調 查 報 告

壹、案由：近年來極端氣候影響，再生能源韌性備受挑戰，丹娜絲颱風於民國114年7月6日深夜自嘉義縣布袋鎮登陸，成為120年來首個登陸嘉義的颱風，造成2死708傷，與逾百萬戶停電以及全臺電桿倒斷高達2,454支，且嘉義縣新塢等數座滯洪池上之水面型光電板受創嚴重，累計全臺多達12萬片光電板遭重創，究水面型光電板災害韌性為何？主管機關有無建置耐風標準、水質檢測機制，以及後續清理事宜，有無造成環境污染情事？均有深入調查之必要案。

圖2 環境部國家環境研究院水庫採樣點分布圖

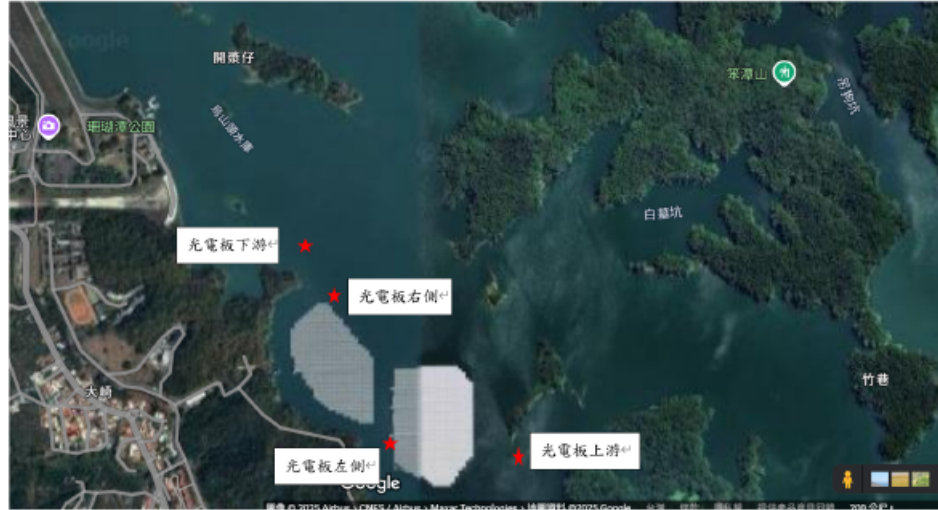
- 1、環境部國家環境研究院於114年執行烏山頭水庫設置太陽光電板周圍水質檢測案，為瞭解光電板對水庫水質影響，爰於光電板上下游數百公尺及左右兩側數公尺進行2次採樣檢測。採樣點係以設置太陽光電板之上游（與光電板距離約300至350公尺）、下游（與光電板距離約100至200公尺）及光電板設置處之左側（與光電板距離約2至3公尺）、右側（與光電板距離約2至3公尺），總計設置4處採樣點進行水質採樣、檢測；2次檢出值均低於「飲用水水源水質標準」及「飲用水水質標準」¹²。以上附有114年1月13日、同年3月4日

圖6 光電區中間水道
資料來源：經濟部能源署

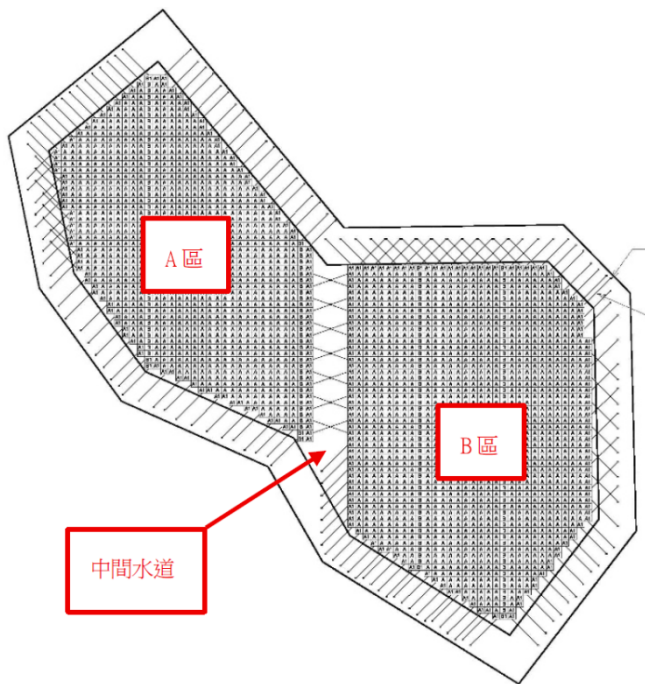
(三)針對上情，查據經濟部能源署115年5月29日新聞稿指出：「水面型太陽光電於設計之初，即已將枯水期之水位變動與地形因素納入安全係數考量」等語²¹，惟本案倘於設計之初，已將枯水期之水位變動與地形因素納入安全係數考量，光電廠商亦定期實地巡檢且已採取預防性措施，為何發生光電板觸底、發電異常情事？詢據經濟部能源署表示：「光電業者研判本次受損原因，係因水庫庫底水道受水流沖刷致位置或寬度產生變化，造成局部浮體單元於極低水位時無法完全坐落庫底，進而產生局部支架受損情形。業者已辦理斷電隔離及預防性拆卸，後續將於修復時評估調整設置位置、加強與水庫管理

單位聯繫，以利提前掌握水位資訊並辦理必要防範措施」等語。可知本案浮動式太陽光電板設置於水庫水面，本須因應水庫乾、旱季蓄水量及高低水位變化等條件，然於極端氣候條件下，其自然環境條件與原設計模式及相關參數，均已不同往日，復參據經濟部水利署南區水資源分署官網之「水情資訊」²²，烏山頭水庫於115年5月19日至6月1日期間，水位均低於50公尺，蓄水量最低僅剩12.15%，遠低於96至107年期間烏山頭水庫每月最低水位紀錄，尚屬有據。爾後太陽光電設備之**錨定系統**與浮體單元如何有效運作，自為安全發電、穩定供電之關鍵，殊值經濟部能源署研議精進，並適時通案協助水面型光電業者檢討改進。

圖7 浮體單元異常處位於A區右下方
資料來源：經濟部能源署

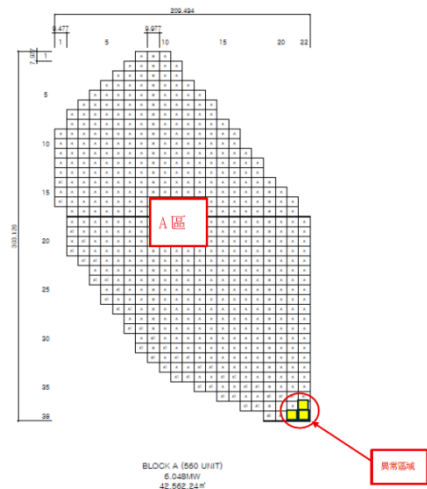
- (一)農業部農水署（實際執行機關為所屬嘉南管理處）為配合國家再生能源政策及行政院核定「太陽光電2年推動計畫」，依據經濟部106年3月3日公告，於烏山頭水庫蓄水區域，建置裝置容量為13.7MW之太陽光電設備，設置面積約11.5公頃，占水域面積1.12%等情已如前述。依據該光電案場租賃契約書第5條第3點規定，「太陽光電發電系統設置專區」安全維護、設備維護管理及公共安全意外之防護，均由廠商（即光電業者）負責；農業部農水署嘉南管理處為水庫營運與管理機關，提供設置場地（即水庫）及同意使用相關資料，並督導廠商依租賃契約執行。經濟部（實際執行機關為所屬能源署）則為太陽光電業務主管機關，負責制定、執行相關能源政策，並依「電業登記規則」辦理電業執照核發，以及依「電業設備檢驗維護辦法」督導電業落實自主維護，以確保案場設備之運轉安全。
- (二)經查，115年5月中下旬南部地區久旱不雨，烏山頭水庫蓄水量持續下降，光電業者於115年5月21日以各項監控系統及現場人員巡視，設備狀況尚屬正常；然同年月22日於線上監控系統發現發電異常，嗣經現場巡視人員確認，光電板設置區域之水位已探底，以致A、B區（詳下圖）浮體單元（俗稱浮台、底座）全數坐落於庫底，其中A區部分浮體單元因

懸空無法受力，致局部支架變形及發電異常，其餘浮體單元及發電設備均屬正常。光電業者遂於當（22）日針對異常區域進行斷電隔離¹⁹，並安排人員進場辦理預防性拆除作業，嗣於115年5月31日完成拆除及清運。此有農業部農水署、經濟部能源署檢附照片說明處理情形，附卷可稽。然於此期間，媒體紛以「烏山頭水庫乾旱見底，水庫光電板『落底』」、「浮動式光電底座結構變形、觸底有毒」，引發社會再度關注水庫肩負民生與農業供水重任，於極端氣候日益頻繁情況下，是否適合設置水面型光電設備之議論。
